HaskoningDHV Nederland B.V.
Transport & Planning

Onderwerp: Tunnel review Sprong over 't IJ

Het gemeentelijk ingenieursbureau van Amsterdam (IBA) heeft RHDHV gevraagd een review te doen op het schetsontwerp van een fiets- en voetgangerstunnel onder het IJ ter hoogte van het Java-eiland.
De volgende aspecten dienen hierbij te worden beschouwd:

Bijlage
Schets vaarwegprofiel en remmingwerk

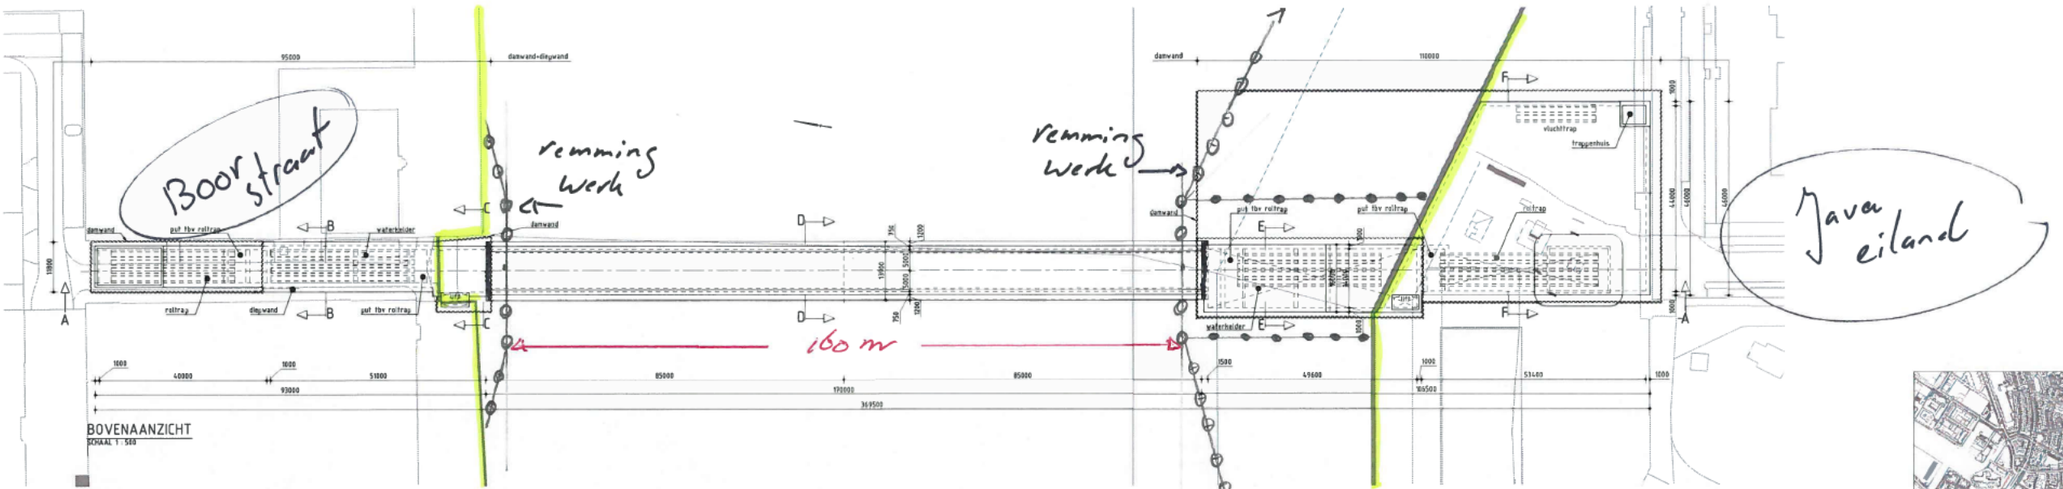
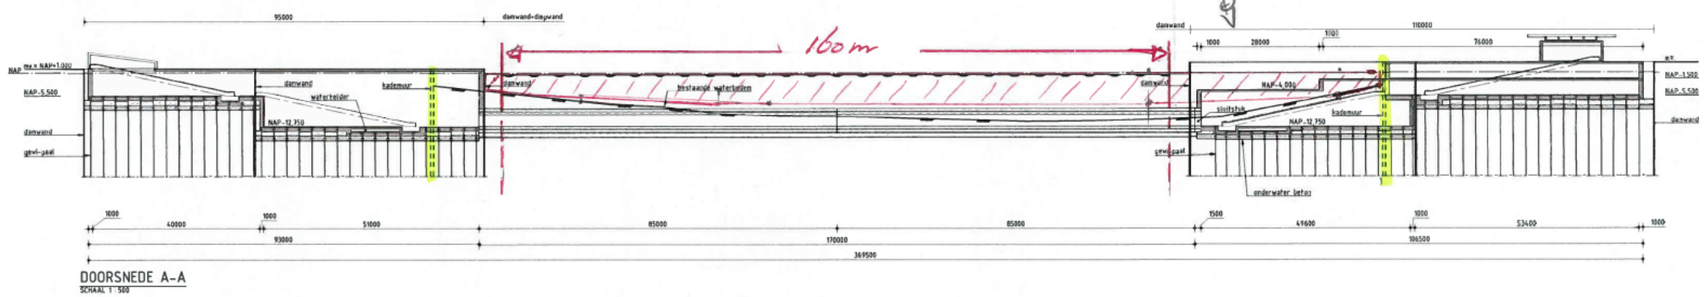
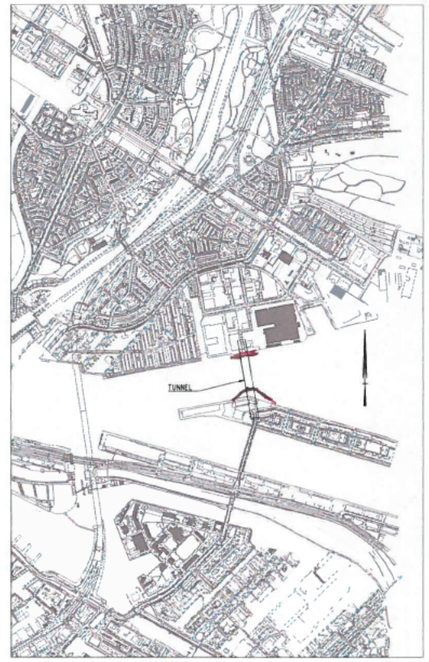
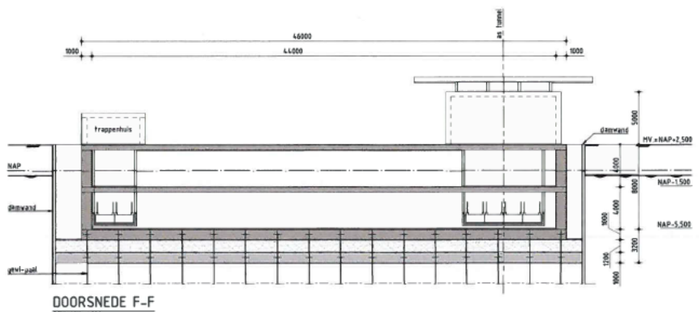
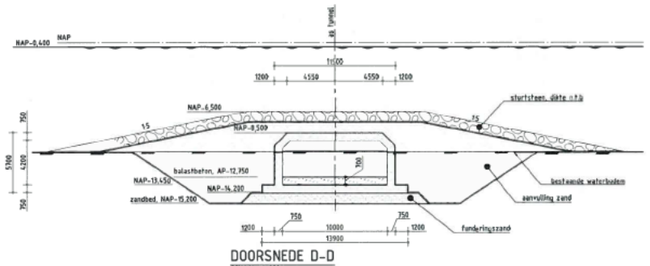
Vaarbreedte
De minimale vaarbreedte voor klasse VIb (beroepsvaart) kan worden bepaald met de RVW2011. De RVW beperkt zich echter tot klasse Vb en tot 30.000 schepen per jaar. Boven de 30.000 schepen per jaar is nader onderzoek nodig. Uit de “Briefwisseling Gemeente Amsterdam met nautische partijen” [6] is door RWS voor dit project een minimale breedte van 200m voor de vaarweg vastgesteld.
Uit deze eis volgt dat het niet is toegestaan om binnen deze 200m obstakels aan te brengen, zoals nu is voorgesteld door Arthe. De entree op het Java-eiland wordt voor een deel in het IJ aangelegd waardoor er slechts ruimte is voor een vaarweg met breedte van 160m (170-2x5 (reservering remmingwerk)) en dat voldoet niet aan de RWS-eis van 200m. Er moet voor een andere oplossing voor de zuidelijke entree worden gekozen waarbij de huidige oever gehandhaafd blijft. Aangezien de vaarweg hier op zijn smalst is het ook onwenselijk om hier een versmalling in de vaarweg toe te staan. Een opsplitsing maken van recreatie- en beroepsvaart door middel een visueel geleidewerk met bebording, zodat de recreatievaart over het diep gelegen deel van de noordelijke entree (ca 25m) kan varen, is een zeer risicovolle oplossing en moet worden afgeraden.

Tenslotte ontbreekt het remmingwerk in het IJ, op tekening en in de kostenraming. Wij hebben het remmingswerk indicatief ingetekend en komen dan op een vaarbreedte tussen de geleiding van 160 m, zie de bijgesloten tekening.
